Modulo per la presentazione delle osservazioni per i piani/programmi/progetti sottoposti a procedimenti di valutazione ambientale di competenza statale

ID: Codice procedura (ID_VIP/ID_MATTM): 12691

“Progetto di un impianto eolico denominato “Pitigliano” ubicato nei comuni di Pitigliano (GR) e Sorano (GR) costituito da 20 (venti) aerogeneratori di potenza nominale 7,0 MW per un totale di 140,0 MW con relative opere connesse ed infrastrutture indispensabili”

Immagine 1. Vincoli ex art. 136 del CBC dal PIT della Regione Toscana e zona approssimativa dove è progettato l'impianto industriale.

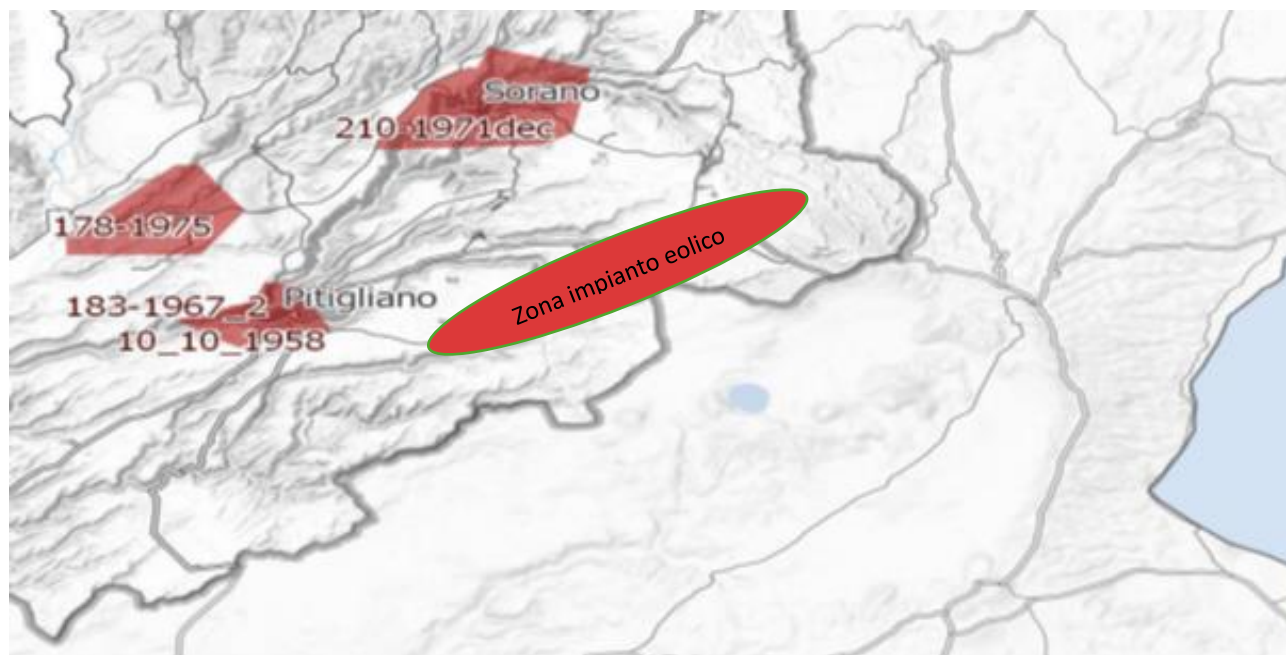
Al contrario si evidenzia che l'impianto eolico industriale citato non solo ricadrebbe con tutti e 20 gli aerogeneratori all'interno delle fasce di rispetto di 3 km di due vincoli paesaggistici di notevole interesse pubblico esistenti nella Regione Lazio e con una parte di essi nel vincolo paesaggistico del Centro abitato di Sorano (GR) quindi in aree non idonee all'installazione di impianti di energia rinnovabile. Addirittura, alcuni aerogeneratori sarebbero ubicati a poche centinaia di metri dai perimetri dei due vincoli paesaggistici laziali ex art 136 del CBC.

Inoltre, come sostiene la Proponente parte dell'impianto si verrebbe a trovare a 3,5 km dal centro abitato di Sorano. Infatti, tre degli aerogeneratori WTG 08, 09, 10 sono addirittura all'interno delle fasce di rispetto dei 3 km del suo vincolo paesaggistico di notevole interesse pubblico ex art 136 del CBC. Si evidenzia che così si crea

un'ulteriore incompatibilità con la tutela del Paesaggio.

Immagine 3. Cumulo di una parte di impianti eolici, fotovoltaici e geotermici industriali in progettazione ed esistenti intorno all’elico industriale “Pitigliano”.

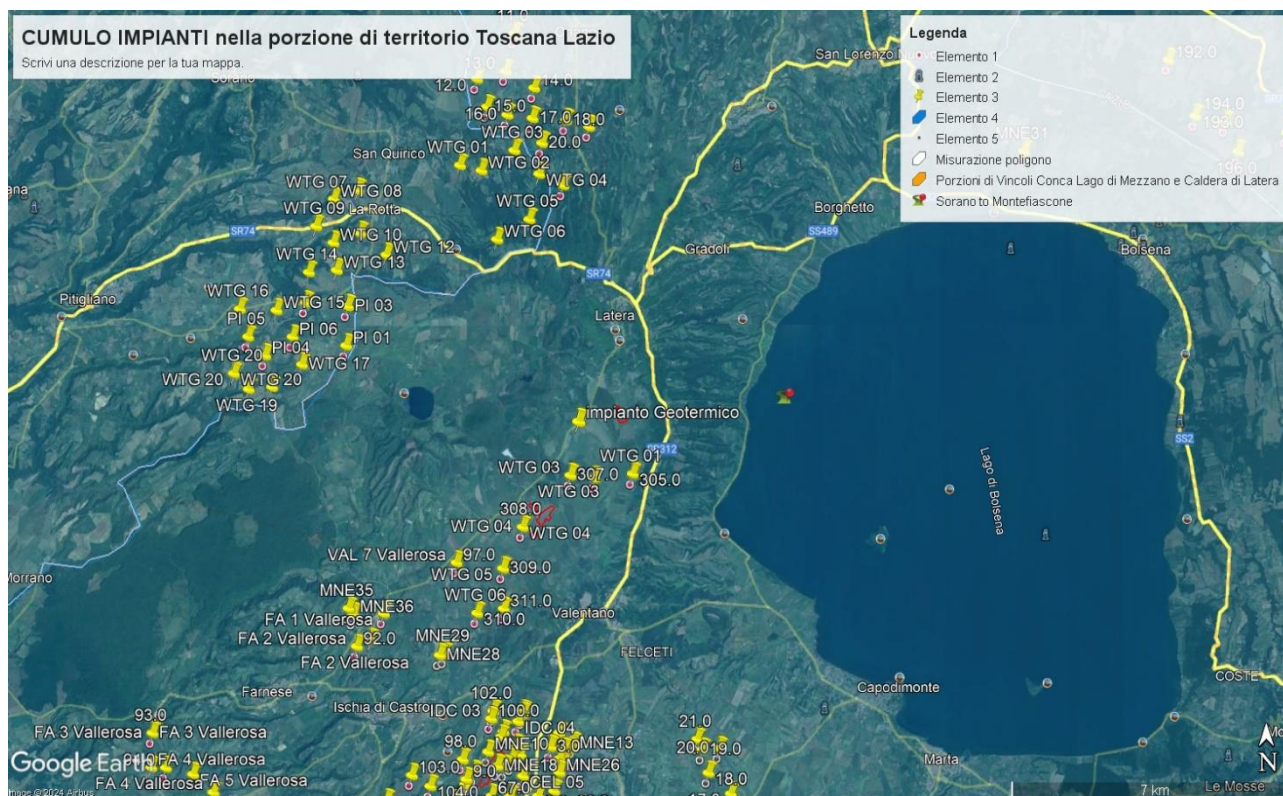
Beni Culturali “*Ambito paesaggistico, geologico e geomorfologico dell’orlo della caldera di Latera ...*” Non vengono nemmeno citati gli impianti eolici in progetto al MASE, il “Rempillo” (6 aerogeneratori) e un altro in verifica amministrativa di 14 aerogeneratori e 72, 6 MW. Ad oggi nei territori di Pitigliano, Sorano e in quello limitrofo potenzialmente potrebbero essere insediati 40 aerogeneratori alti 200 metri e larghi 170. Ma la proponente non cita neanche altri impianti che creerebbero il cumulo e quindi maggiore impatto. Infatti, sul territorio della “Città del Tufo” (Sorano e Pitigliano) impatterebbero anche l’impianto eolico “Montarzo” di Onano con 13 aerogeneratori con le dimensioni ricordate, l’altro eolico industriale nel territorio di Valentano con sette aerogeneratori (stesse dimensioni), gli impianti di Farnese con un minieolico di 3 Torri alte 60 metri già installate in località Poggio del Crognolo e l’impianto eolico industriale “Vallerosa” (7 aerogeneratori alti 200 metri e larghi 158 metri) in procedura VIA presso la Regione Lazio. Inoltre, altri impianti del minieolico già presenti a Valentano, Cellere e Piansano e due progetti eolici industriali con le stesse dimensioni (200 m x 170 m) nel Comune di Ischia di Castro. La valutazione del cumulo non prende neanche in considerazione gli impianti industriali di fotovoltaico e agrivoltaico in progetto a Farnese, Valentano, Ischia di Castro, Cellere. L’impianto geotermico in procedura Via al MASE, progettato nella Caldera di Latera. Quindi è stata effettuata una valutazione del potenziale impatto cumulativo non veritiera a dispetto di quanto affermato dalla proponente che sostiene di aver preso in considerazione uno spazio di 10 km intorno al suo impianto per gli impatti che si creerebbero.

OSSERVAZIONE N.12

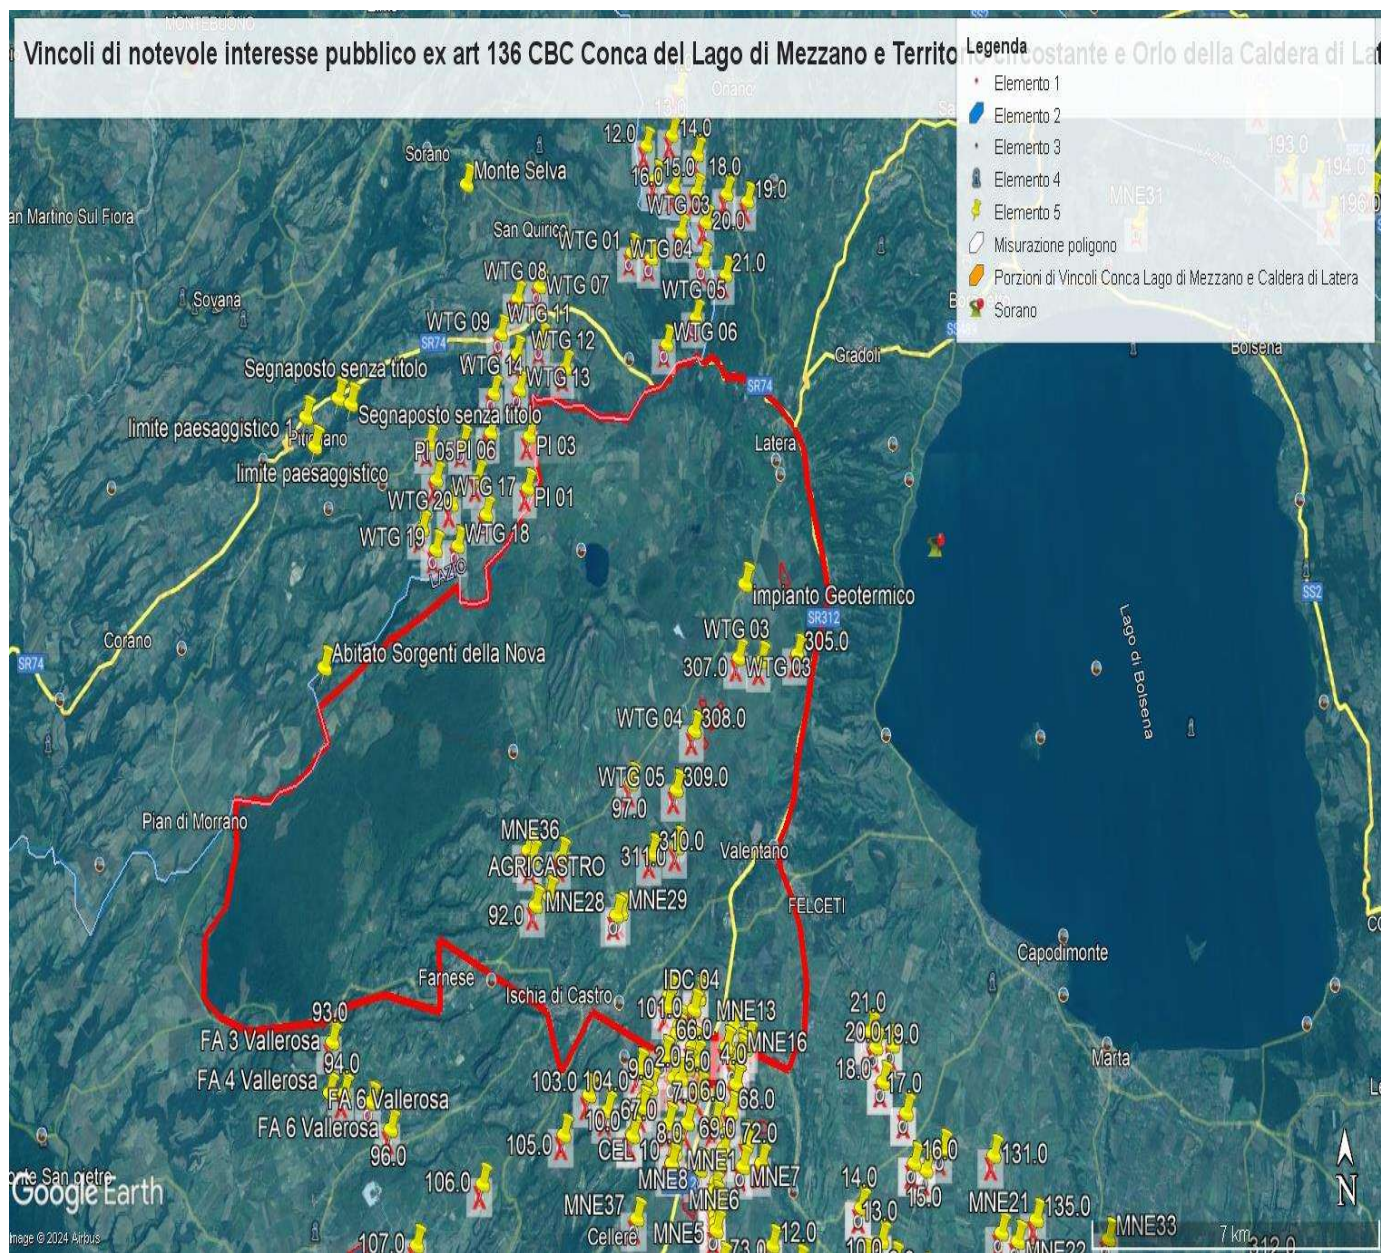
- 1) Lo studio presentato dal proponente nel "Report anemologico" si è basato su dati di parametri meteorologici estratti da un modello di rilevamento virtuale Virtual Met Mast (Vortex ERA - 5 series). Lo studio non riporta che tale modello sia stato validato con misure in sito. Una validazione del modello con misure rilevate sul posto per almeno un anno/ un anno e mezzo dovrebbe essere necessaria per garantire l'accuratezza della produzione energetica stimata.

- 2) Lo studio presentato nel "Report anemologico" riporta valori incoerenti di produzione energetica lorda e netta.
 - a. Nel paragrafo 5.2, Energy calculation, si stabilisce che usando il software Open Wind e il Wake Model Deep Array Eddy Viscosity, la produzione lorda dell'impianto risulta essere di 146,97GWh/anno, la produzione netta 143,59GWh/anno.

IMMAGINE n. 2 Impianto eolico industriale “Pitigliano” e distanze aerogeneratori dai Vincoli della Conca del Lago di Mezzano...

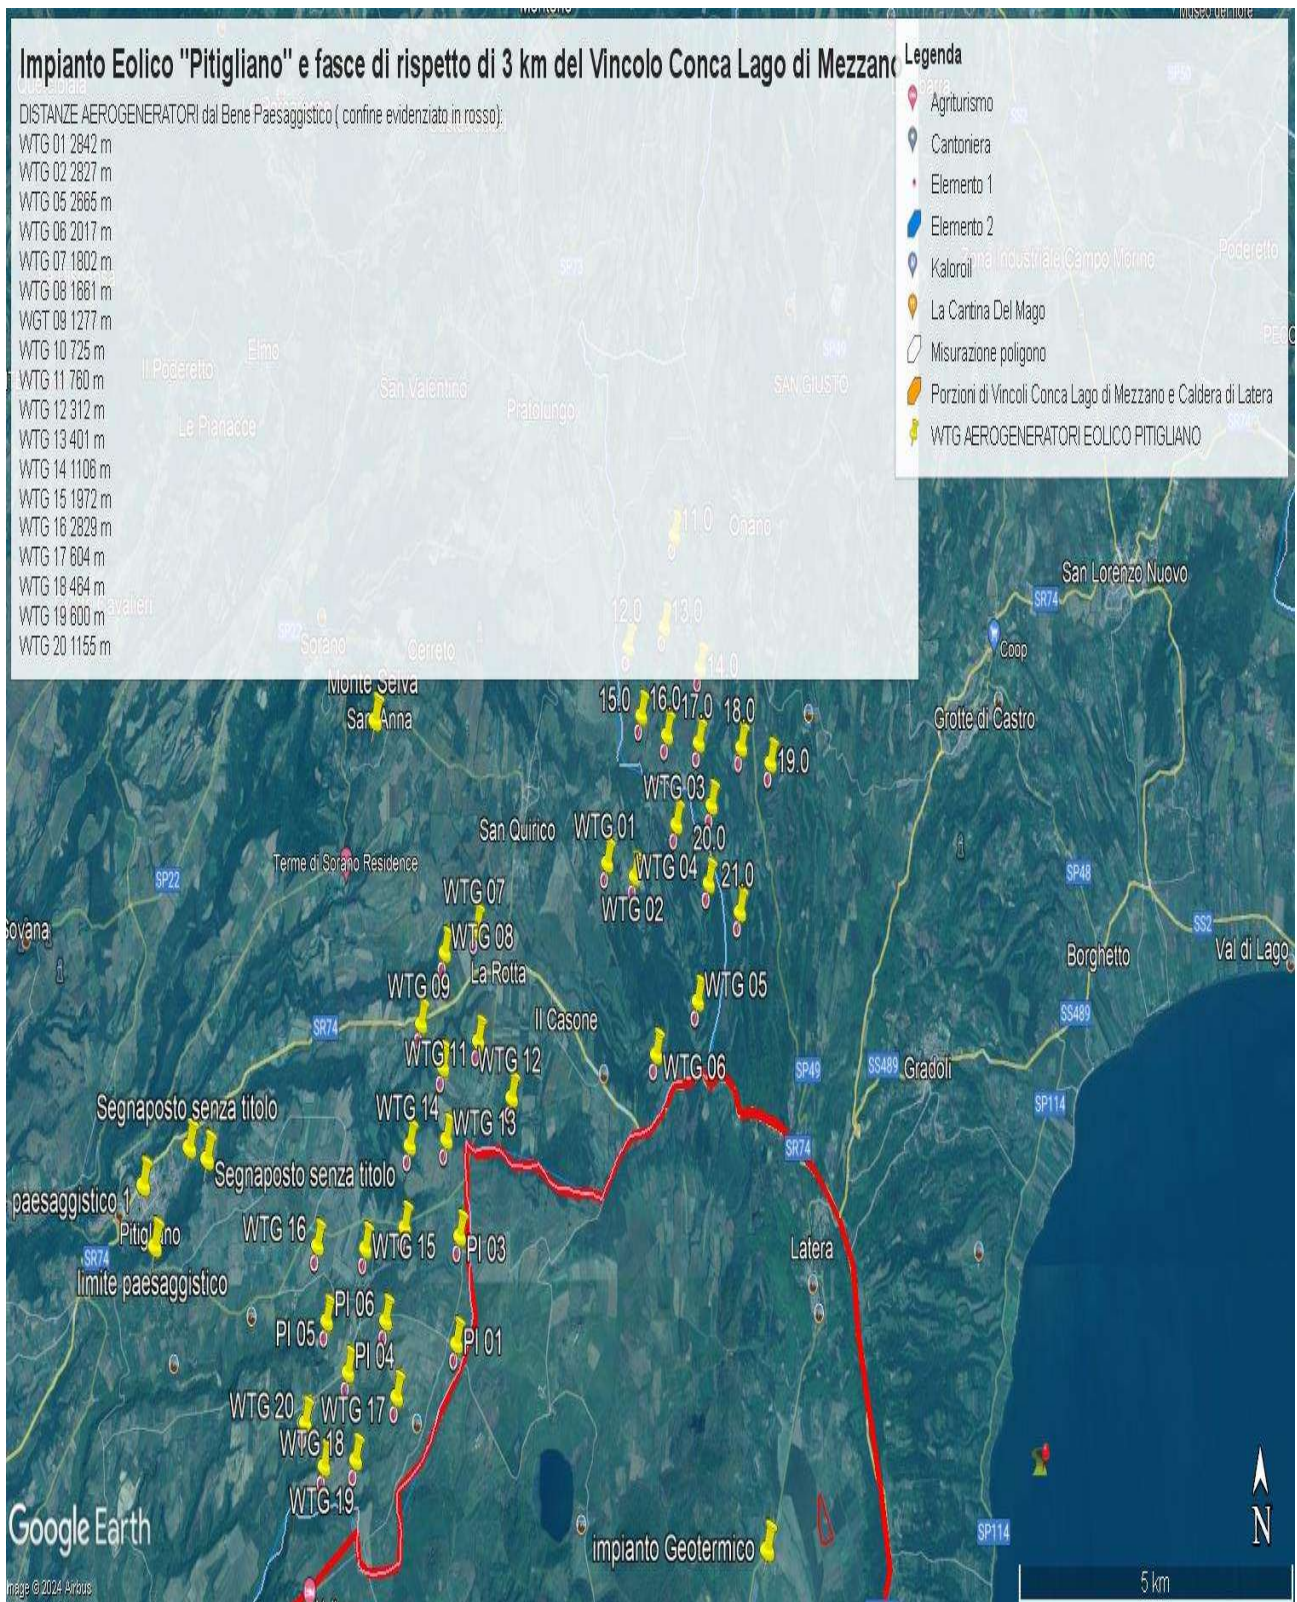
Come è illustrato nell'immagine si ribadisce che l'impianto industriale "Pitigliano" ricade completamente all'interno delle fasce di rispetto dei due vincoli di notevole

interesse pubblico e lambisce quelle di un terzo vincolo e quindi come affermato dal Consiglio di Stato nelle sentenze citate, l'impianto è insediato in area non idonea ai sensi dell'art. 20 comma 8 lettera c quater del D.Lgs. n. 199/2021 e ss.mm.ii al contrario di quanto sostiene la proponente.

IMMAGINE n. 3 Impianto eolico industriale "Pitigliano" e distanze aerogeneratori dai Vincolo "Orlo della Caldera di Latera.

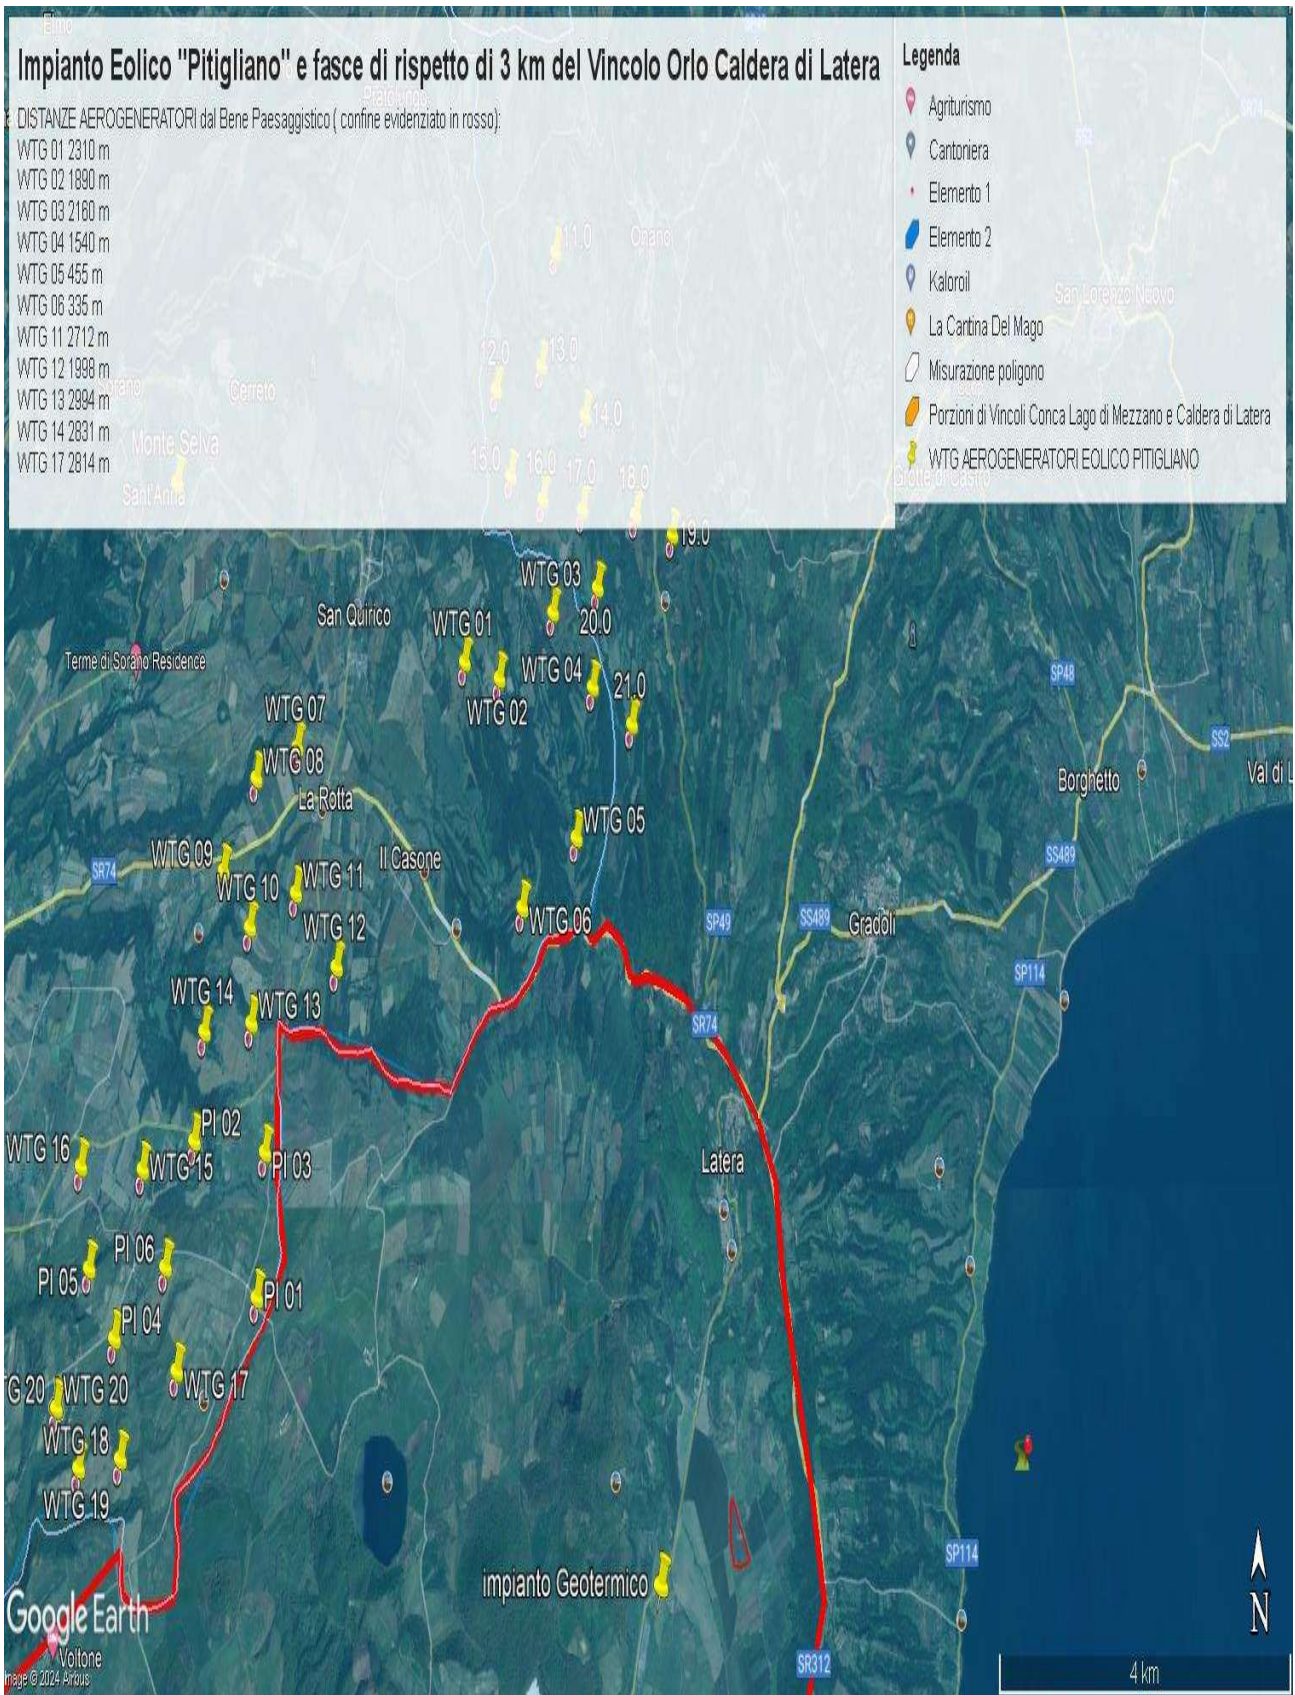
Concludendo, si evidenzia ancora che la proponente non effettuando la procedura prevista dalla Parte III delle Linee Guida nazionali ha ignorato un vincolo paesaggistico di notevole interesse pubblico istituito con un provvedimento del Segretariato regionale del Ministero della Cultura per il Lazio che ha emanato il Decreto di dichiarazione di notevole interesse pubblico n. 22 del 15.02.2024 ai sensi e per gli effetti dell'art. 136, co. 1, lett. c) e d) del decreto legislativo 22 gennaio 2004, n. 42, "Ambito paesaggistico, geologico e geomorfologico dell'orlo della caldera di

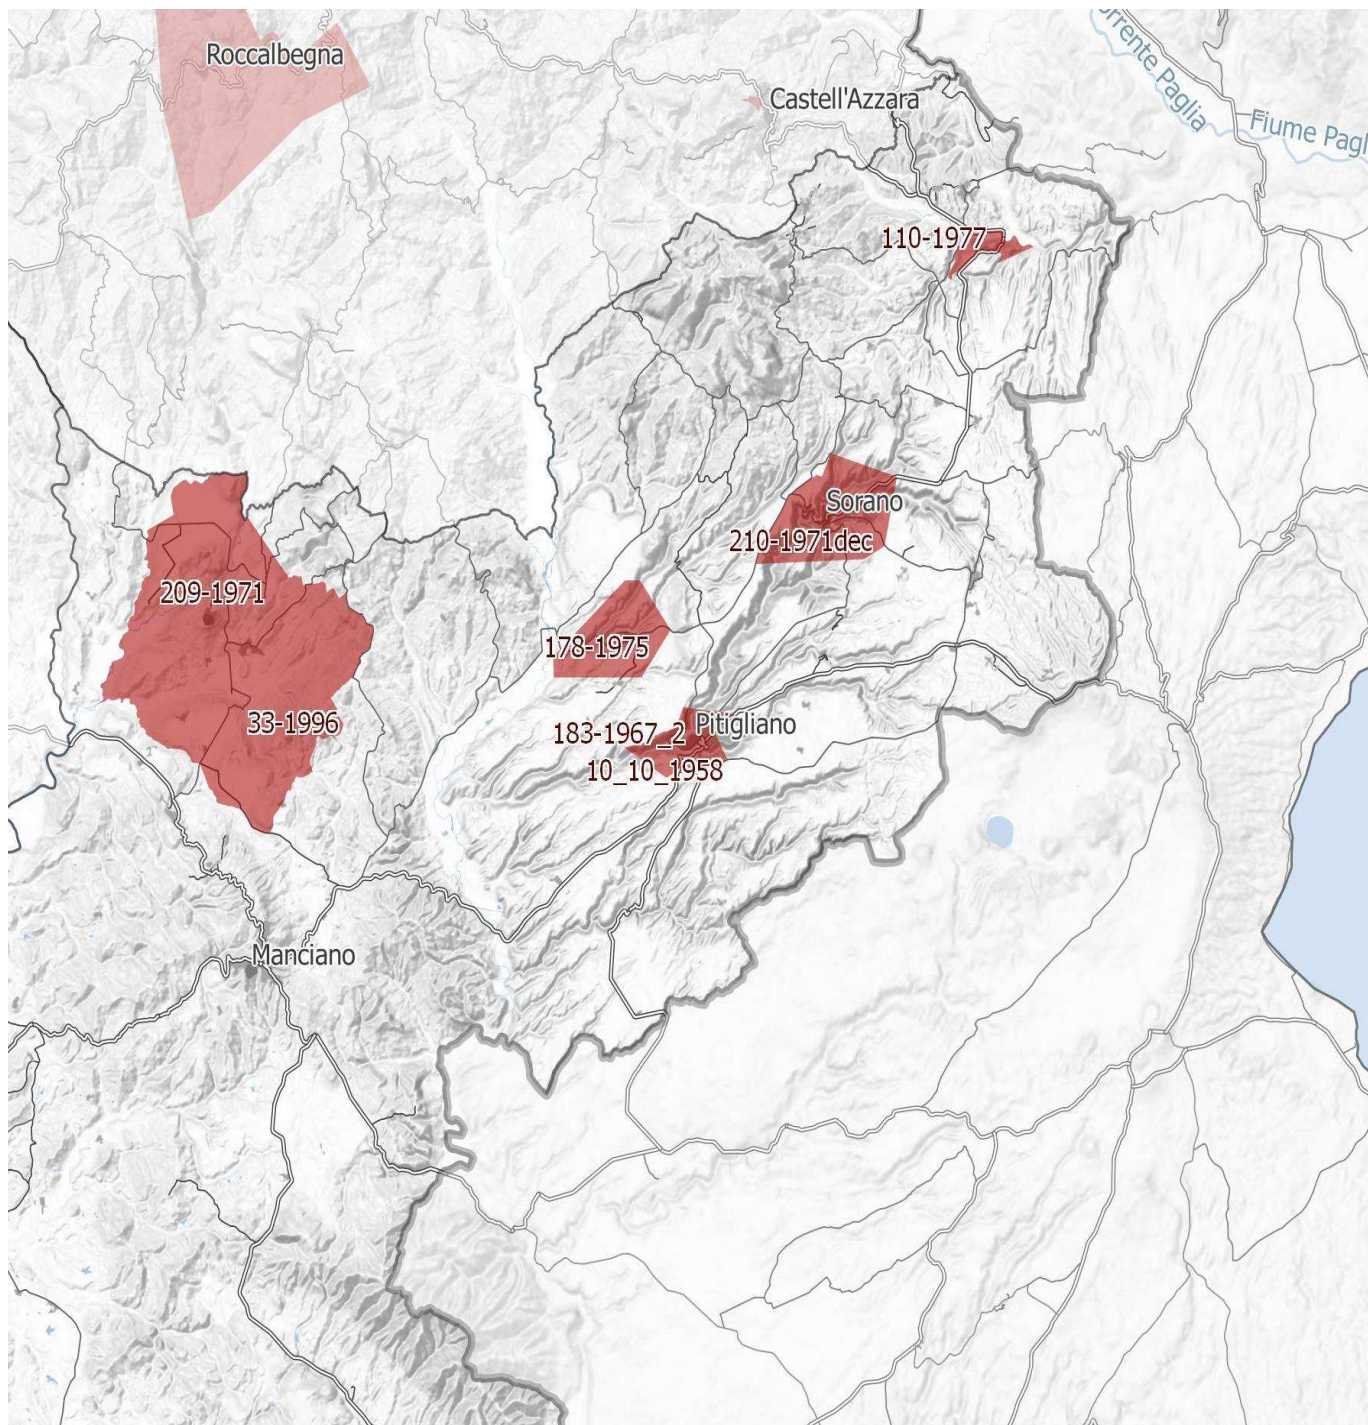
IMMAGINE n. 4 Si evidenzia che i tre aerogeneratori WTG 07, WTG 08 e WTG 09 impattano con il vincolo paesaggistico di notevole interesse pubblico del Centro Storico di Sorano. Il WTG 07 si troverebbe a 2828 m, WTG 08 2504 e WTG 09 2990. Il cavidotto dell'impianto invece impatta in buona parte del Vincolo paesaggistico ex art. 136 del CBC del Centro Storico di Pitigliano.
